Grupo Técnico de Trabalho (GTT) do Sistema Viário Municipal**ATA 06/25 - GTT SISTEMA VIÁRIO**

24 DE JUNHO DE 2025

Figura 4 - Alteração do traçado da via projetada SCI-300.

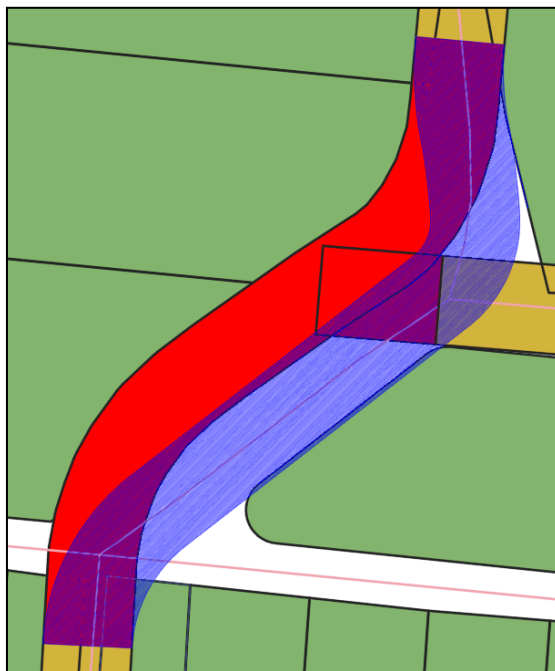
- 1.5. **PMF E-126881-2025-Ingleses:** Considerando o Parecer Técnico 28665074 emitido no âmbito do processo administrativo E126881/2025, deliberou-se por alterado o traçado existente da via projetada, conforme exibido na figura abaixo, considerando a supressão do polígono de cor vermelha e inclusão do polígono de cor azul:
